FAG SERVICE INFO

Montage-Hinweis

Entfall der Fettkartusche bei Radnaben mit FAG SmartSET für BPW-Achsen

Achsenhersteller: BPW

Bild 1: Fettkartusche (schwarz) einer Radnabe für BPW-Achsen

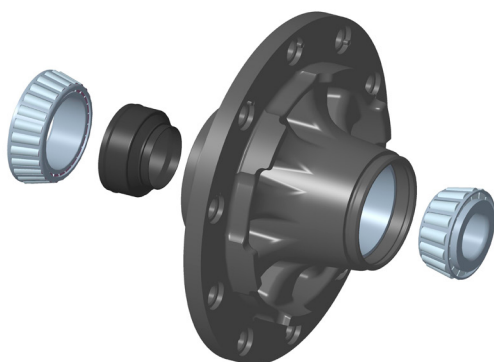
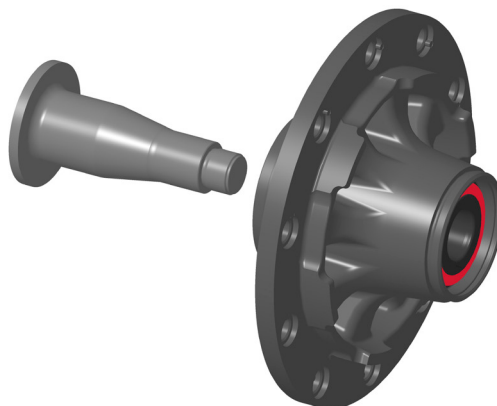
Für die Lebensdauer eines Radlagers ist das richtige Schmiermittel in ausreichender Menge von großer Bedeutung. Aus diesem Grund werden in Radnaben des Achsenherstellers BPW (Bild 1) ab Werk zentral angeordnete Fettkartuschen als Schmiermittelvorrat eingesetzt. Bei Arbeiten an diesen Radnaben müssen sowohl die Fettkartusche, als auch die Radlager gereinigt und mit neuem Schmiermittel versehen werden.

Schaeffler Automotive Aftermarket bietet für den Austausch der Radlager ab sofort eine alternative Reparaturmethode für BPW-Achsen an. Sie besteht aus einer Radnabe (Bild 2) mit vormontiertem FAG SmartSET, das bereits mit Schmiermittel versehen ist.

Aufgrund der geschlossenen Bauweise des FAG SmartSet wird bei dieser Radnabe **keine Fettkartusche** eingesetzt.
